Федеральное государственное бюджетное учреждение
«Всероссийский ордена «Знак Почёта»
научно-исследовательский институт
противопожарной обороны МЧС России»
(ФГБУ ВНИИПО МЧС России)

О разъяснении абзаца третьего пункта 4.4.2 СП 1.13130.2020 в части порядка измерений

Рисунок 1. Исходная схема и обозначения размеров (к вопросу 5)

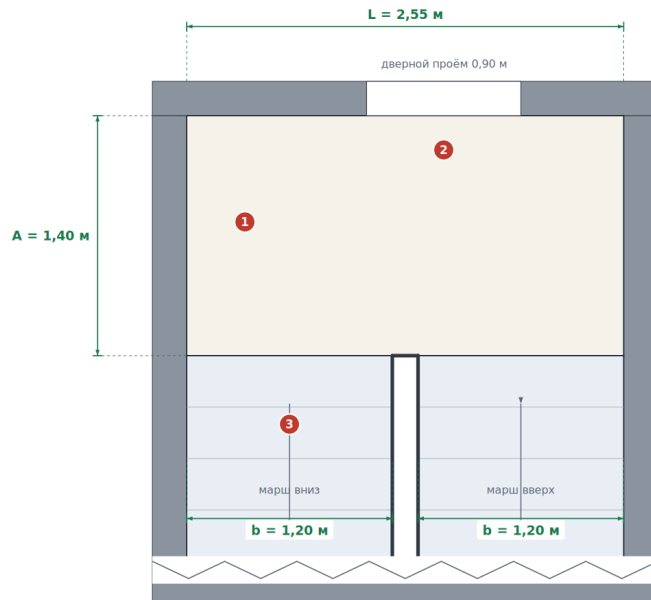
5. В каком направлении измеряется ширина лестничной площадки, которую дверь не должна уменьшать (рисунок 1): по размеру А — от стены с дверным проёмом до края марша, по размеру L — вдоль этой стены, либо контролю подлежат оба размера? Просим также пояснить соотношение употреблённого в норме понятия «ширина лестничной площадки» с параметрами «длина» и «ширина» площадки по ГОСТ 9818-2015 «Марши и площадки лестниц железобетонные. Технические условия».

- 1 Лестничная площадка**, требуемую ширину которой не должна уменьшать дверь. В каком направлении измеряется эта ширина — **A** от стены до края марша или **L** вдоль стены — вопрос 4.
- 2 Дверь, выходящая на лестничную клетку**. Норма не определяет ни положение полотна, принимаемое при проверке, ни точки, между которыми выполняется замер.
- 3 Лестничный марш** шириной **b**, требуемую ширину которого дверь также не должна уменьшать (вопрос 5, рисунок 5).

Рисунок 2. Положение дверного полотна (к вопросам 1 и 2)

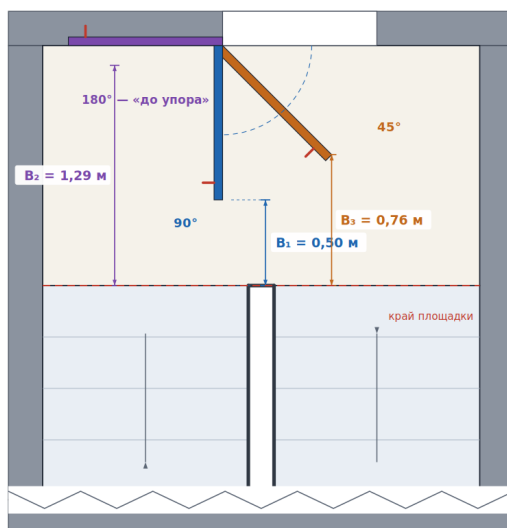
1. Какое положение дверного полотна следует принимать за максимально открытое (рисунок 2): открывание на 90° к плоскости проёма, при котором остающийся размер площадки составляет 0,50 м; открывание на максимально возможный угол «до упора» в стену, ограничитель или иную конструкцию дверного блока (1,29 м); либо иное положение? Просим подтвердить, что применительно к пункту 4.4.2 СП 1.13130.2020 сохраняет силу подход, изложенный в письме от 10.08.2018 № 4772-13-4-4.

2. Учитываются ли при проверке промежуточные положения полотна, проходимые им при каждом открывании двери, если остающийся размер в них меньше, чем в максимально открытом положении (рисунок 2: 0,76 м при угле открывания 45° против 1,29 м при открывании «до упора»), или требование считается соблюденным при достаточном размере в максимально открытом положении?

Вопрос 1: какое положение полотна принимается за максимально открытое?

- 1 $B_1 = 0,50$ м** — полотно открыто на 90° к плоскости проёма.
- 2 $B_3 = 0,76$ м** — промежуточное положение (45°), проходимое полотном при каждом открывании двери.
- 3 $B_2 = 1,29$ м** — полотно открыто «до упора» в стену; в габарит площадки выступают только толщина полотна и ручка.

При требуемой ширине $1,20$ м положения 90° и 45° дают вывод о нарушении разъясняемого требования, положение «до упора» — о его соблюдении.

Рисунок 3. Начальная точка замера на дверном блоке (к вопросу 3)

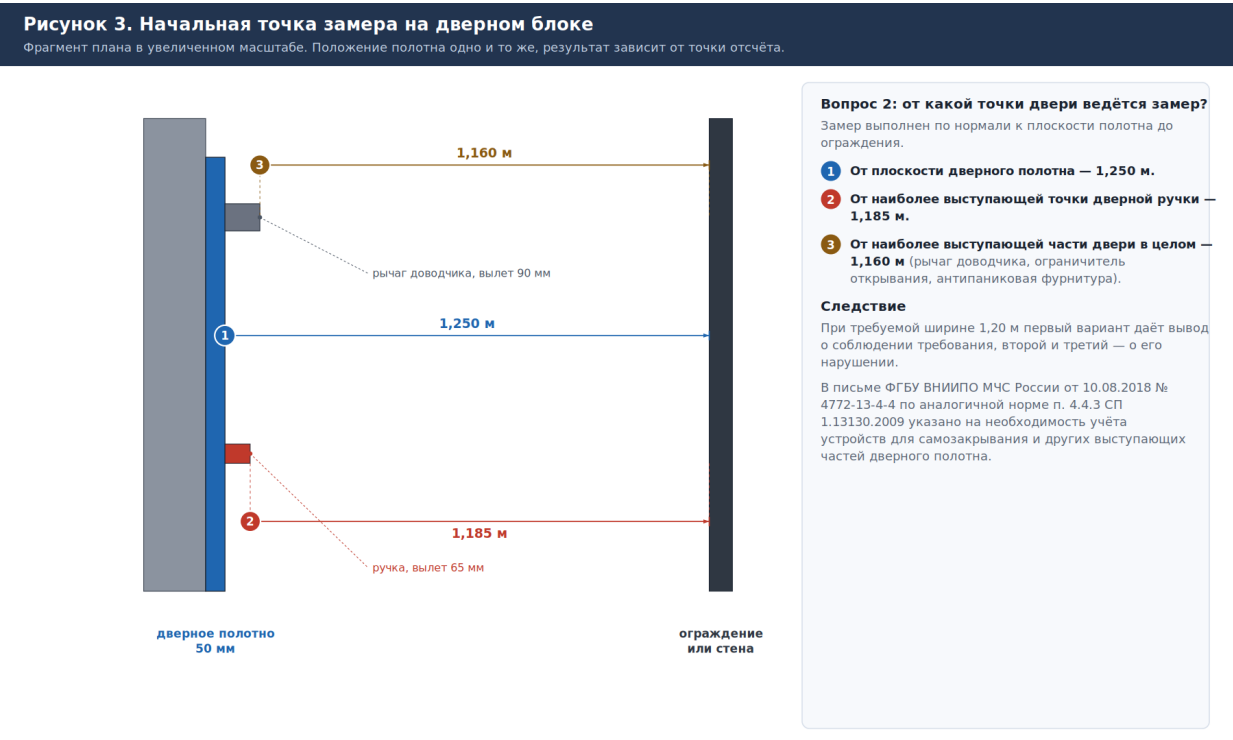
3. От какой точки дверного блока отсчитывается остающийся размер (рисунок 3): от плоскости дверного полотна (1,250 м), от наиболее выступающей точки дверной ручки (1,185 м) или от наиболее выступающей части двери в целом, включая рычаг доводчика, ограничитель открывания и антипаниковую фурнитуру (1,160 м)?

Рисунок 4. Конечная точка замера на лестничной площадке (к вопросу 4)

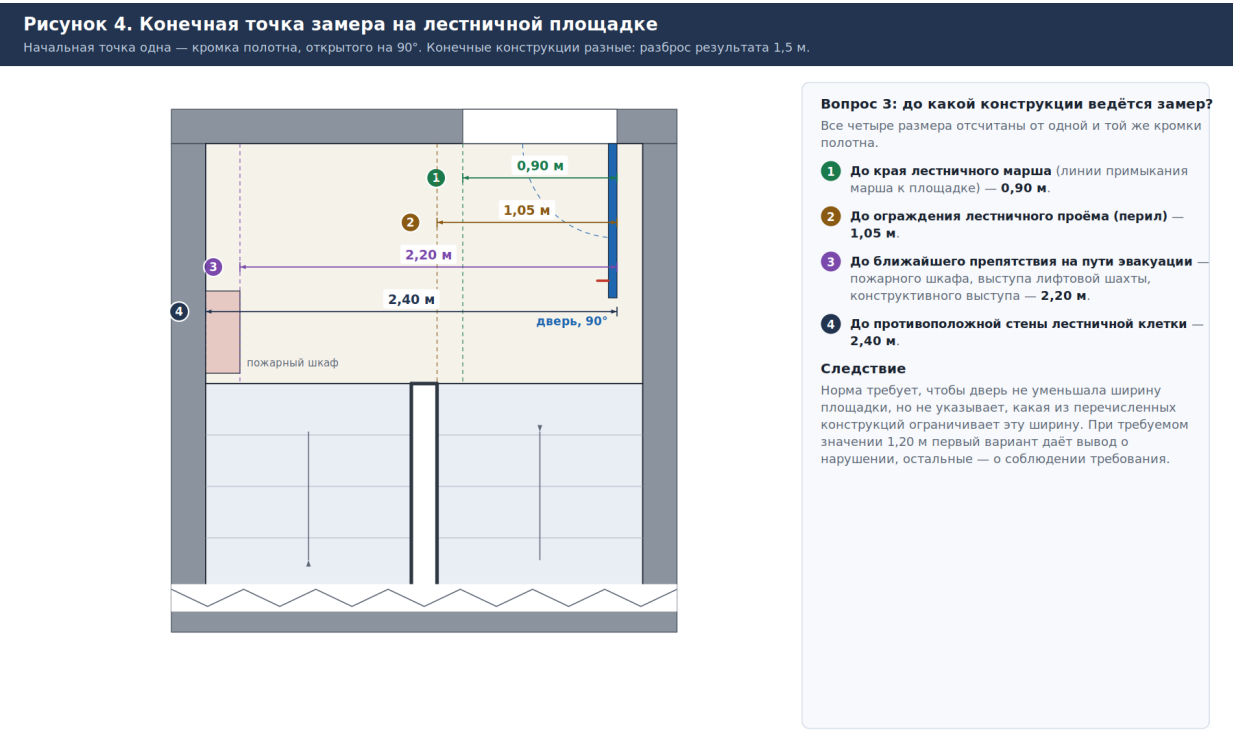
4. До какой конструкции выполняется измерение остающейся ширины лестничной площадки (рисунок 4): до края лестничного марша, то есть линии его примыкания к площадке (0,90 м); до ограждения лестничного проёма (1,05 м); до ближайшего препятствия на пути эвакуации — пожарного шкафа, выступа лифтовой шахты, конструктивного выступа (2,20 м); либо до противоположной стены лестничной клетки (2,40 м)?

Рисунок 5. Полотно, заходящее в габарит лестничного марша (к вопросу 6)

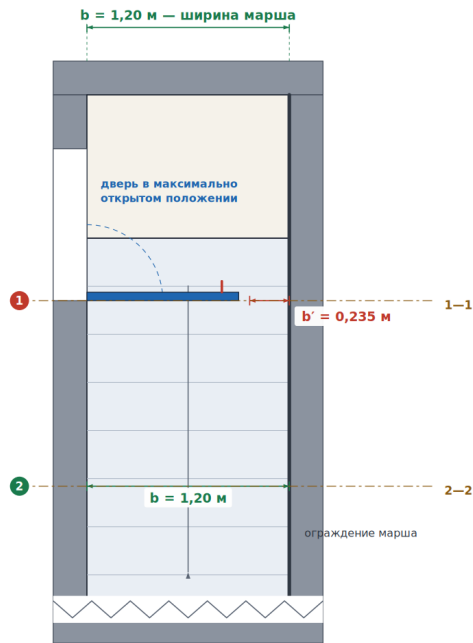
6. Как определяется уменьшение требуемой ширины марша, если полотно в максимально открытом положении заходит в габарит марша лишь на части его длины (рисунок 5): считается ли требование нарушенным при уменьшении ширины в одном сечении ($b' = 0,235$ м в сечении 1—1), если на остальной длине марша ширина остаётся требуемой (1,20 м в сечении 2—2)? Просим также пояснить, определяется ли

уменьшенная ширина как минимальное расстояние между наиболее выступающей частью двери и противоположным ограждением по перпендикуляру к направлению движения и имеет ли значение высота расположения полотна над проступями.

- 1) Сечение 1—1 — в створе полотна: свободная ширина марша $b' = 0,235$ м.
- 2) Сечение 2—2 — ниже двери: ширина марша $b = 1,20$ м, полотно не влияет.

- 1) Считается ли требование нарушенным, если полотно уменьшает ширину марша только в одном сечении (размер b'), при том что на остальной длине марша ширина сохраняется требуемой?
- 2) Определяется ли уменьшенная ширина как минимальное расстояние между наиболее выступающей частью двери и противоположным ограждением по перпендикуляру к направлению движения?
- 3) Учитывается ли высота расположения полотна над проступями?

Рисунок 6. Две двери, выходящие на одну лестничную площадку (к вопросу 7)

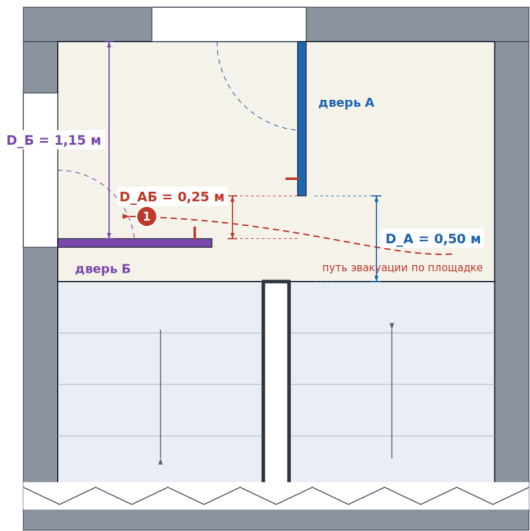
7. В каком порядке выполняется проверка, если на одну площадку выходят две и более двери и каждая из них в максимально открытом положении уменьшает её ширину (рисунок 6): каждая дверь проверяется отдельно при закрытых остальных (0,50 м и 1,15 м соответственно) либо все двери принимаются одновременно в максимально открытом положении (0,25 м)?

- $D_A = 0,50$ м — открыта только дверь А.
- $D_B = 1,15$ м — открыта только дверь Б.
- $D_{AB} = 0,25$ м — обе двери открыты одновременно.

- а) каждая дверь проверяется отдельно при закрытых остальных;
- б) все двери принимаются одновременно в максимально открытом положении;
- в) применяется иной порядок — просим указать какой.
